Keuringsverslag van een elektrische laagspanning- en zeer lage spanningsinstallatie

NIET CONFORM

Straatnaam Dreef
Huisnummer 23
Busnummer
Postcode 3600
Gemeente GENK
Land België

Controlebezoek van een huishoudelijke installatie volgens (KB 08/09/2019) - AREI Boek 1- 6.5. en 4.2.4.3.

Afbeelding schakel- en verdeelbord:

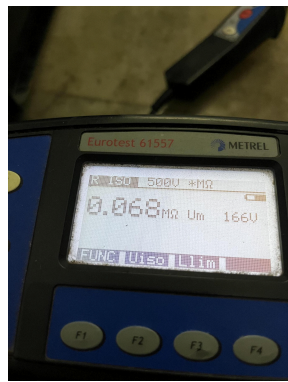
- I2.02 De waarde van de isolatieweerstand van één of meerdere stroombanen is kleiner dan 0,5M ohm. (Boek 1 Onderafdeling 6.4.5.1.)Kring O
- I2.03 De continuïteit van equipotentiaalverbindingen en/of beschermingsgeleiders zijn niet gewaarborgd. (Boek 1 Onderafdeling 5.3.5.3.G. en 5.4.3.5)Garage

- I7.01 De smeltzekeringhouders of houders van kleine vermogensschakelaars met pennen met een sectie kleiner dan 10mm2 zijn niet voorzien van kalibreerelementen. (Boek 1 Onderafdeling 5.3.5.5.A.)Bord cv ketel

- I8.08 De geleiders van het type VOB moeten in daarvoor bestemde buizen, kabelgoten geïnstalleerd worden. (Boek 1 Onderafdeling 5.2.9.3. en 5.2.9.6.)
- I8.14 Elektrische leidingen zijn niet ingevoerd, zodat een continue bescherming verzekerd is. (Boek 1 Onderafdeling 5.2.6.1.)verlichting

- I9.03 Loshangend elektrisch materieel dient degelijk bevestigd te worden. (Boek 1 Afdeling 1.4.1. & 1.4.2)Loshangende verlichting , afdekplaatjes monteren

- I9.04 De verbindingen dienen verwezenlijkt te worden in borden, verbindings- of aftakdozen, aan de klemmen van schakelaars, contactdozen of verlichtingsarmaturen. (Boek 1 Onderafdeling 5.2.6.1.)

- I9.07 Niet alle contactdozen op LS zijn kinderveilig conform NBN C 61-112-1:2017. (Boek 1 Onderafdeling 1.4.2.3. en 5.3.5.2.)
- N12 De elektrische installatie was niet volledig toegankelijk, wij hadden geen toegang tot volgende lokalen: Achter meubilair
